## 1. 故障现象

## 2. 问题分析

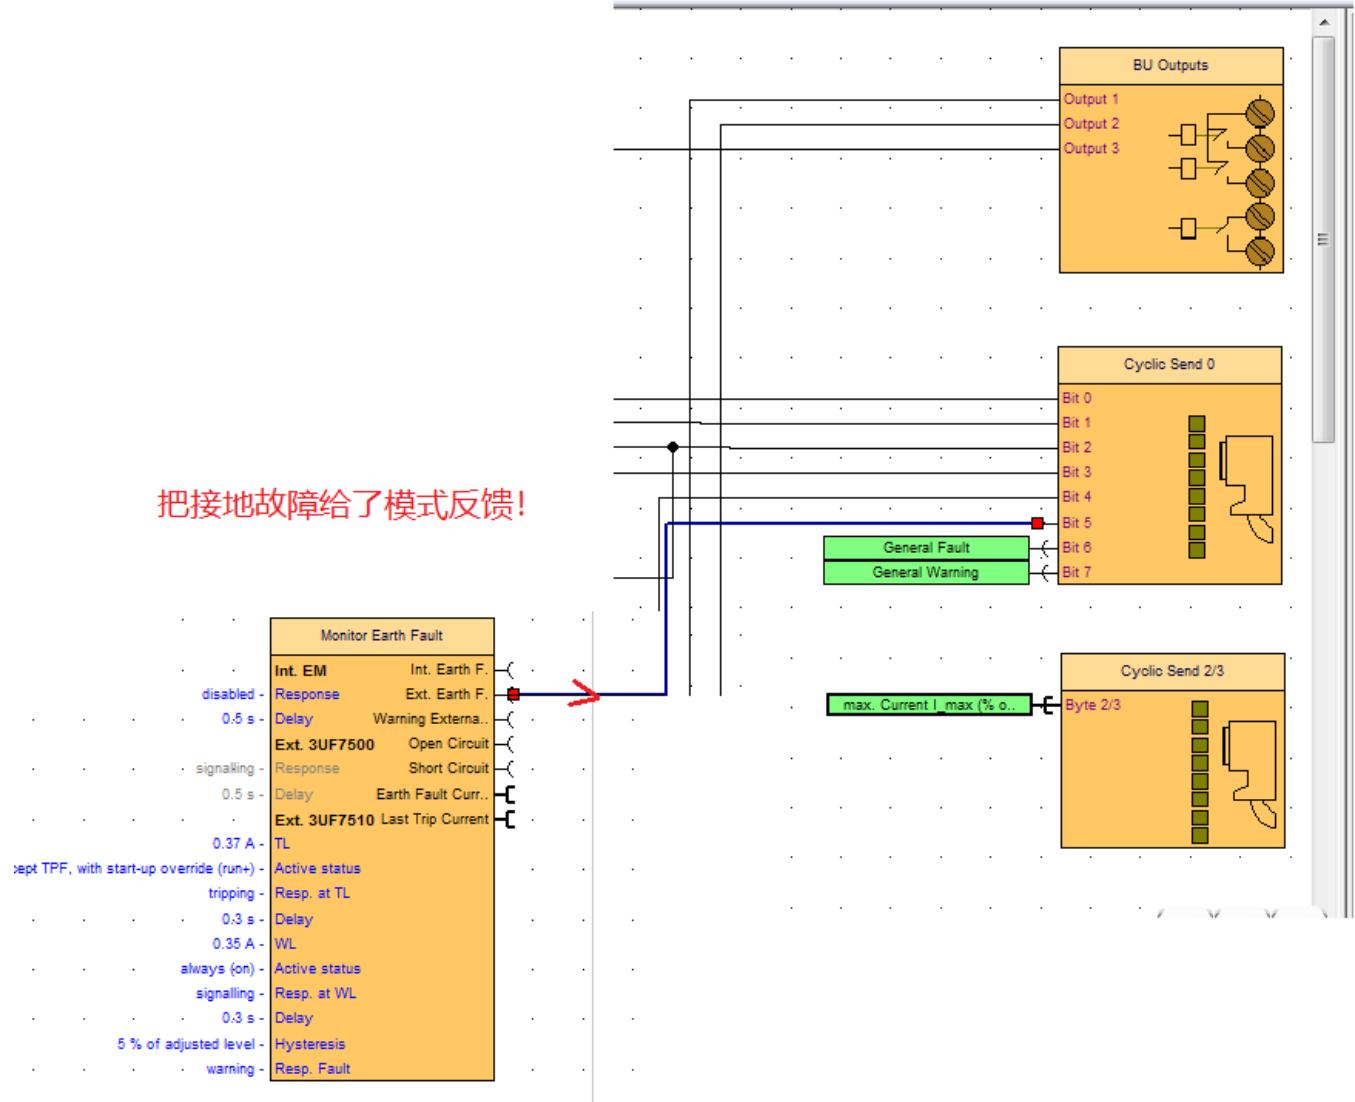
检查反馈，发现模式的反馈不正确，把接地故障接到了 bit 0.5,如下所示：

把接地故障给了模式反馈!

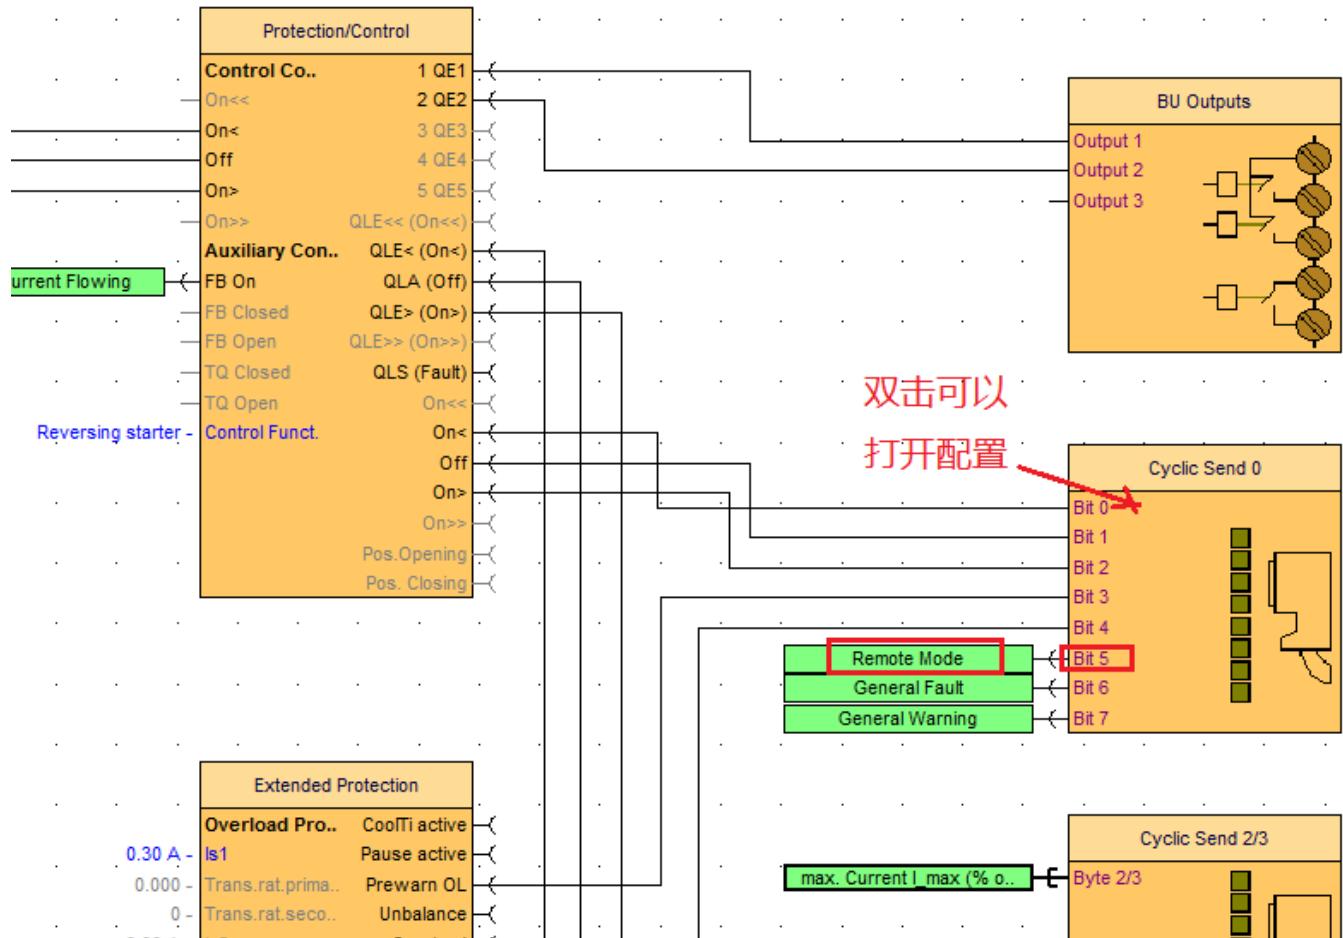
正确的接法应该是如下所示：

建议参考上图修改后再测试。
